ПАСПОРТ ДОСТУПНОСТИ
объекта социальной инфраструктуры (ОСИ)
муниципального бюджетного общеобразовательного учреждения
лицея имени генерал-майора Хисматулина В.И.

Муниципальное образование
городской округ г. Сургут

**АКТ ОБСЛЕДОВАНИЯ
объекта социальной инфраструктуры
К ПАСПОРТУ ДОСТУПНОСТИ ОСИ
муниципального бюджетного общеобразовательного
учреждения лицея имени генерал-майора Хисматулина В.И.**

Фото 2

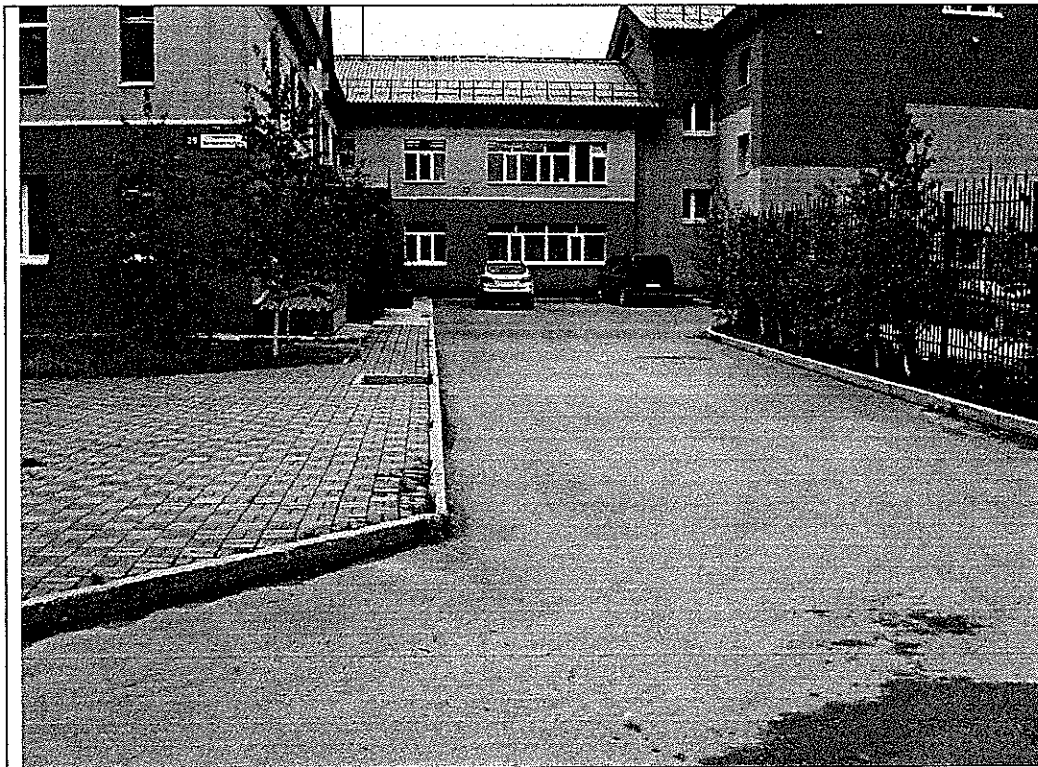
1.2	Путь движения на территории	Есть	2	2	Отсутствует информационная поддержка на всем пути движения по территории объекта. Отсутствуют тактильные наземные указатели, предупреждающие об изменении направления движения и профили рельефа. Отсутствует предупредительная тактильная полоса перед лестничным маршем. Частично разрушен бордюрный камень, высота бордюра 0,1м Перепад высоты.	«С»	Организовать информационную поддержку на пути движения по территории объекта. Оборудовать пути движения тактильными указателями предупреждающие об изменении направления движения и профили рельефа. Предусмотреть предупредительную тактильную полосу перед лестничным маршем. Восстановить разрушенный бордюрный камень. Устранить перепад высот.	Текущий ремонт, индивидуальное решение с ТСП.

Фото 5

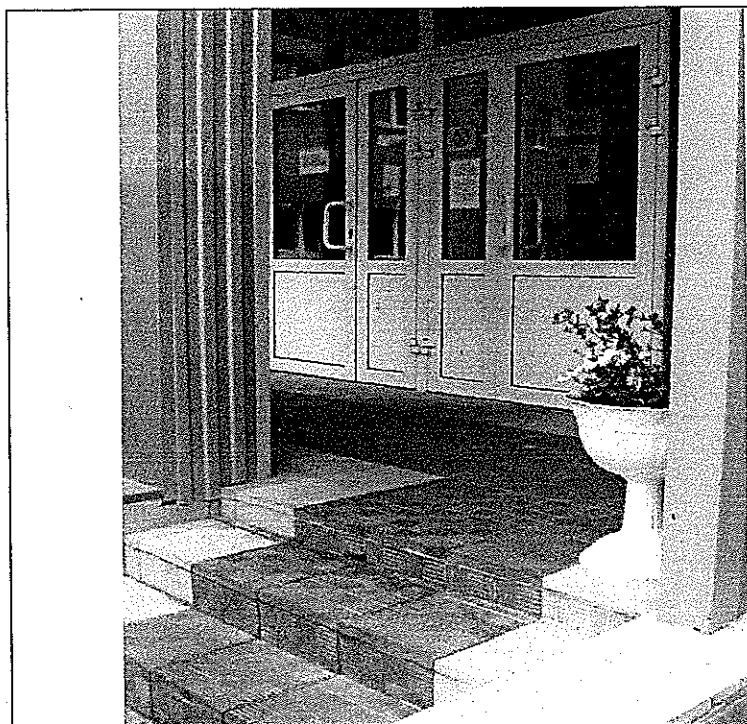
2.3	Входная площадка перед дверью)	СЗТ	4	5	Покрывте скользит при намокании. Отсутствует дренажные решетки, перила.	Все	Выполнить ремонт входной площадки. Предусмотреть противоскользящее покрытие входной площадки, установить водоотвод, дренажные решетки, перила.	Текущий ремонт, индивидуальное решение с ТСР.
					Отсутствует радиомаяк.		Установить радиомаяк на стене.

Фото 6

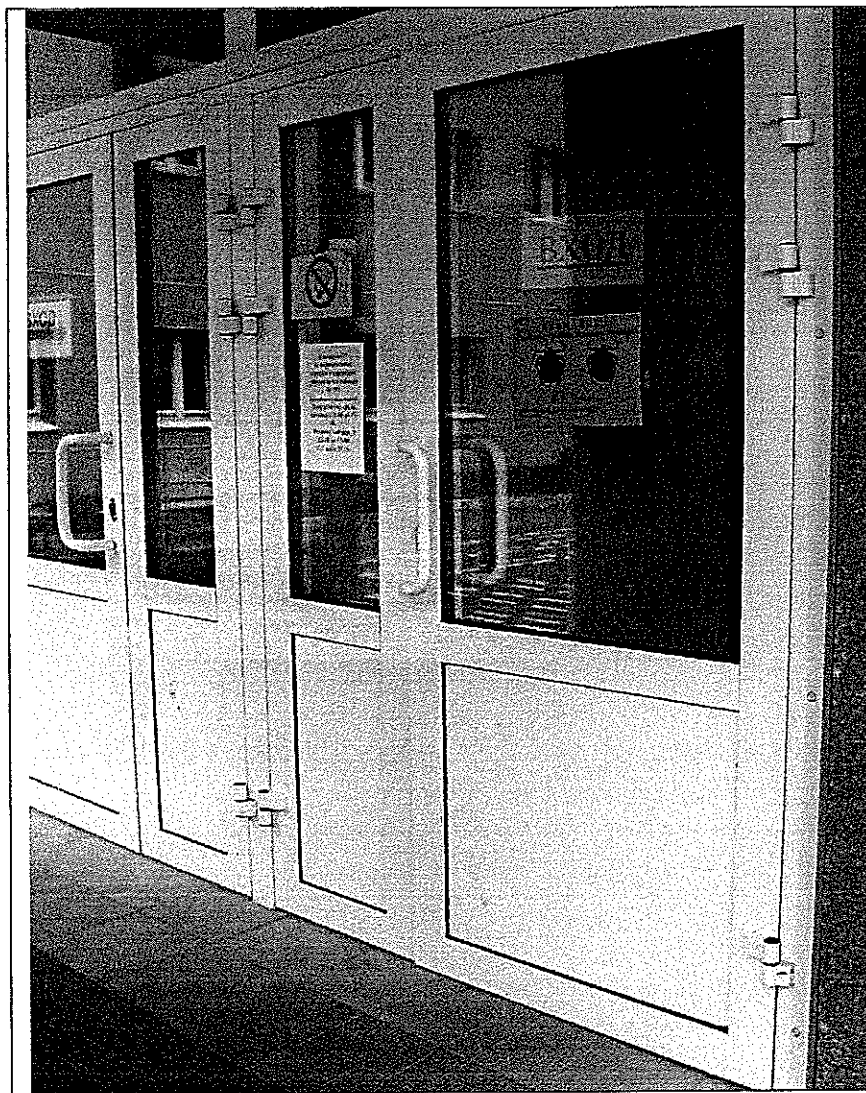
2.4	Двери (входные)	СЗТ	5	6	Отсутствует фиксатор в положении открыто, закрыто. У доводчика отсутствует функция - 5 секундной задержки.	Все	Установить: дверной фиксатор с положением открыто, закрыто; доводчик с функцией задержки до 5сек.	Индивидуальное решение с ТСР
					Нижняя часть дверей не защищена противобушарной полосой.		Нижнюю часть дверей оборудовать противобушарной полосой.	
					Дверные полотна без яркой контрастной маркировки.		Дверные полотна оборудовать контрастной маркировкой.

Фото 7

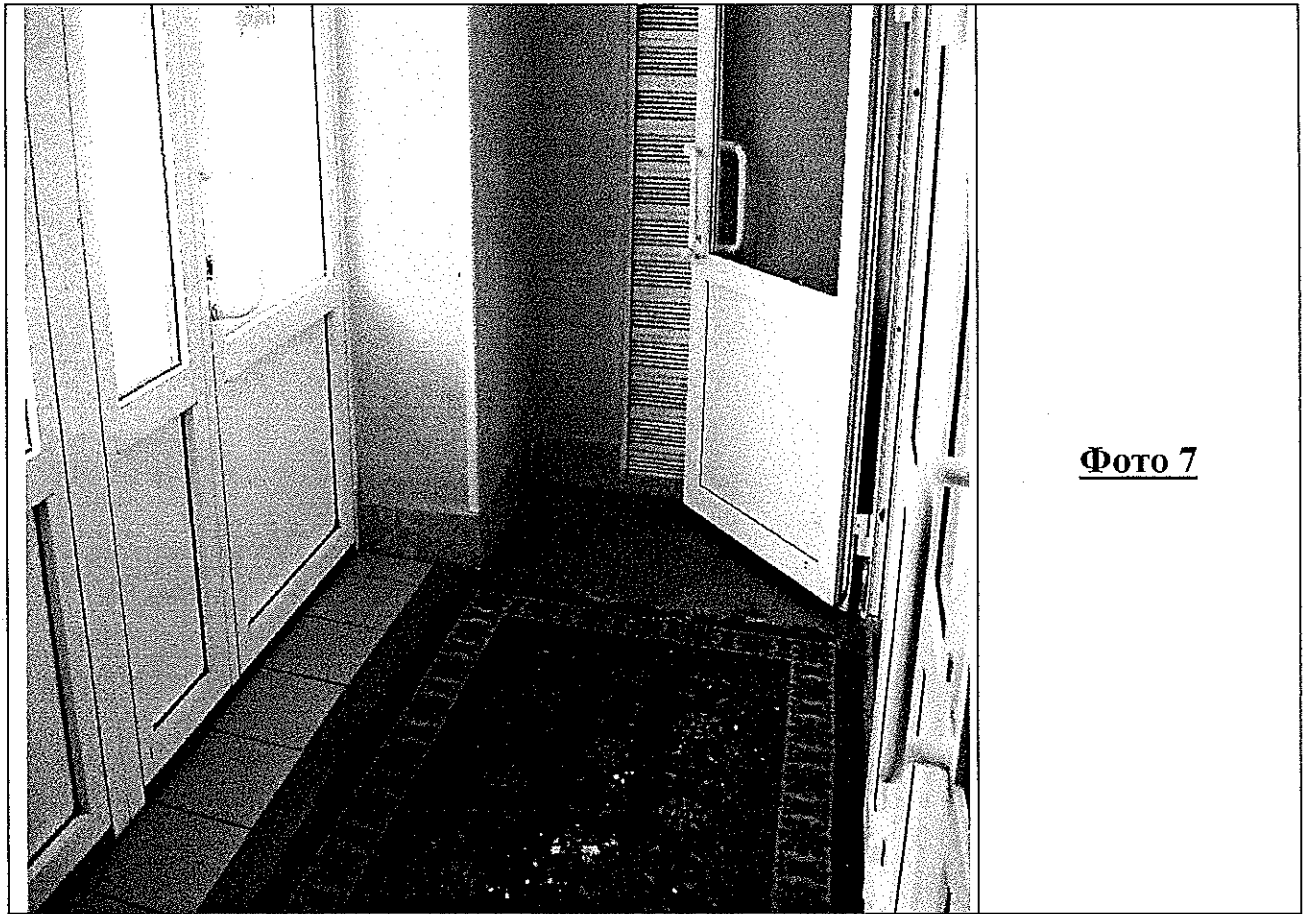
2.5	Тамбур	СЗТ	6	7	Отсутствуют дренажные и водосборные решетки. Покрытие пола скользит при намокании.	Все	Заменить покрытие пола с установкой дренажной, водосборной решетки.	Текущий ремонт

Холл
Фото 8

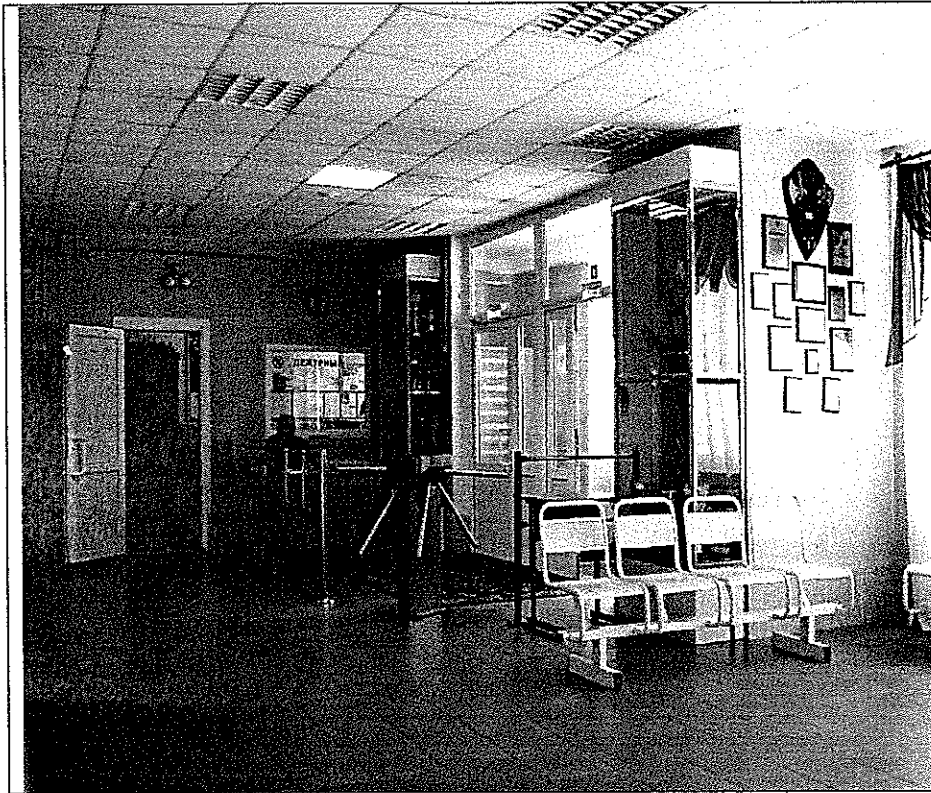
3.1	Холл, коридор	ЕСТЬ	7	8	Отсутствует мнемосхема, информационная тактильная поддержка на пути движения, поручни вдоль стен.	«С»	Установить тактильные и визуальные направляющие, информационные табло, поручни вдоль стен.	Текущий ремонт с применением ТСР.

Фото 9

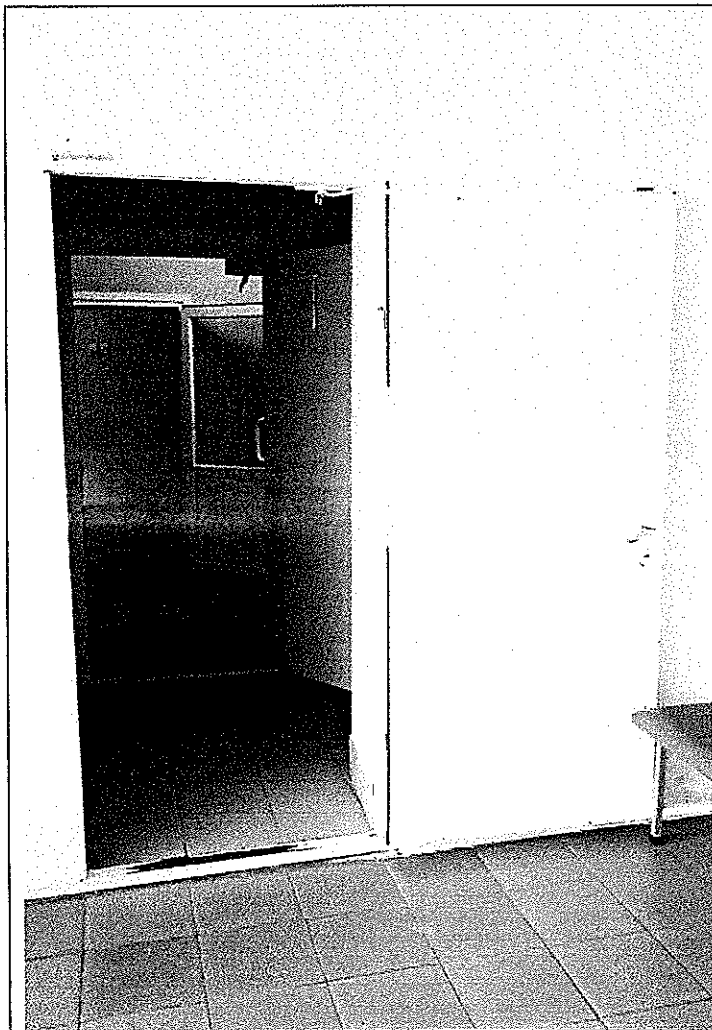
3.2	Лестница (внутри здания)	НЕТ			По пути движения отсутствует	-	-	-	
3.3	Дверь	ЕСТЬ	8	9	Отсутствует фиксатор в положении открыто, закрыто. У доводчика отсутствует функция - 5 секундной задержки.	Все	Установить дверной фиксатор с положением открыто, закрыто, доводчик с функцией задержки до 5сек.	Текущий ремонт с применением ТСР.	
					Нижняя часть дверей не защищена противобушарной полосой. Дверные полотна без яркой контрастной маркировки. Отсутствуют информирующие обозначения, дублированные рельефными знаками.		Нижнюю часть дверей оборудовать противобушарной полосой. Дверные полотна оборудовать контрастной маркировкой. Установить информирующие обозначения, дублированные рельефными знаками.

Высота порога 0,04 м., 0,02м.	Все	Снизить порог до 0,014м.	
3.4	Пути эвакуаций, в т.ч. зоны безопасности	453	9	10	Отсутствуют: поручни вдоль стен.	«С»	Оборудовать: поручнями вдоль стен.	Текущий ремонт.
	ОБЩИЕ требования к зоне				Отсутствует фиксатор в положении открыто, закрыто. У доводчика отсутствует функция - 5 секундной задержки. Высота порога 0,04 м., 0,02м.	«Все»	Установить: дверной фиксатор с положением открыто, закрыто, доводчик с функцией задержки до 5сек. Организовать высоту порога не более 0,014м.	Текущий ремонт, индивидуальное решение с ТСР.

Кабинет директора
Фото 11

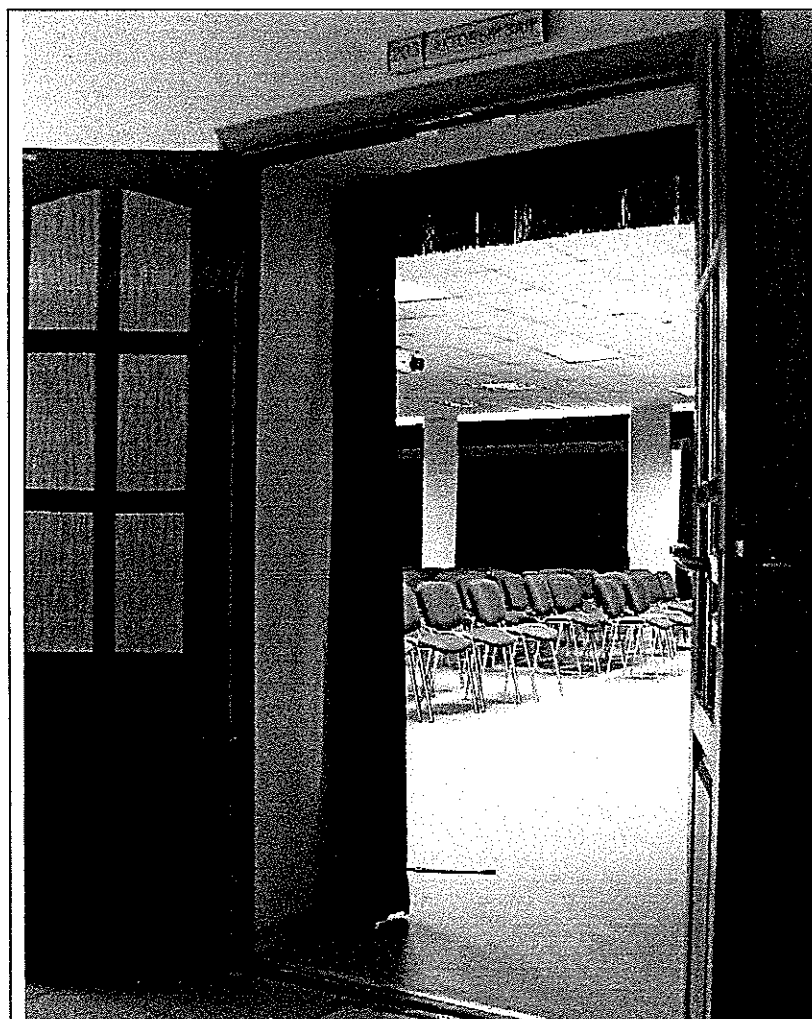
4.1	Кабинетная форма обслуживания (кабинет директора)	10	11	Отсутствуют информационные таблички, о назначении кабинета. Ширина дверного проема 0,80 м. Отсутствует фиксатор в положении открыто, закрыто. У доводчика отсутствует функция - 5 секундной задержки.	Отсутствуют информационные таблички, о назначении кабинета. Ширина дверного проема 0,80 м. Отсутствует фиксатор в положении открыто, закрыто. У доводчика отсутствует функция - 5 секундной задержки.	Все	Установить информационные таблички. Расширить дверной проем. Предусмотреть фиксатор в положении открыто, закрыто и доводчик с функцией - 5 секундной задержки.	Индивидуальное решение с ТСР.

Туалетная комната
Фото 13

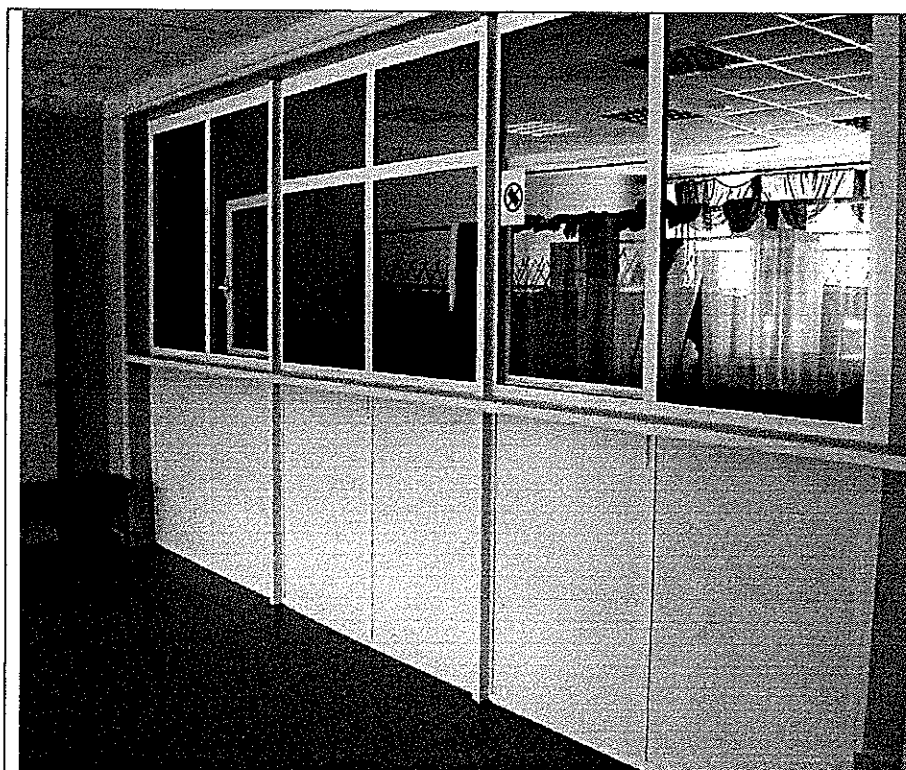
5.1	Туалетная комната	12	13	Отсутствует информационная табличка о санитарно-гигиеническом помещении. Отсутствуют крючки для костылей, одежды и других принадлежностей. Отсутствует писсуар вертикальной формы.	Все	Установить информационную табличку о санитарно-гигиеническом помещении; крючки для костылей, одежды и других принадлежностей; писсуар вертикальной формы.	Капитальный ремонт.
				Отсутствует универсальная кабинка. Отсутствуют откидные поручни, штанги, сиденья, унитазы имеющие опору для спины. Не соответствует площадь. Отсутствует система двусторонней связи. Отсутствует кнопка вызова. Ширина двери менее 0,9м. Отсутствует свободная зона для пересаживания с кресла-коляски на унитаз.	«К, О»	Выполнить ремонт санитарного узла, оборудовать универсальную кабину, предусмотреть: - откидные поручни, штанги, сиденья, унитазы, имеющие опору для спины, систему двусторонней связи, кнопку вызова; Выполнить перепланировку санитарного узла, с заменой двери. Предусмотреть свободную зону для пересаживания с кресла – коляски на унитаз.
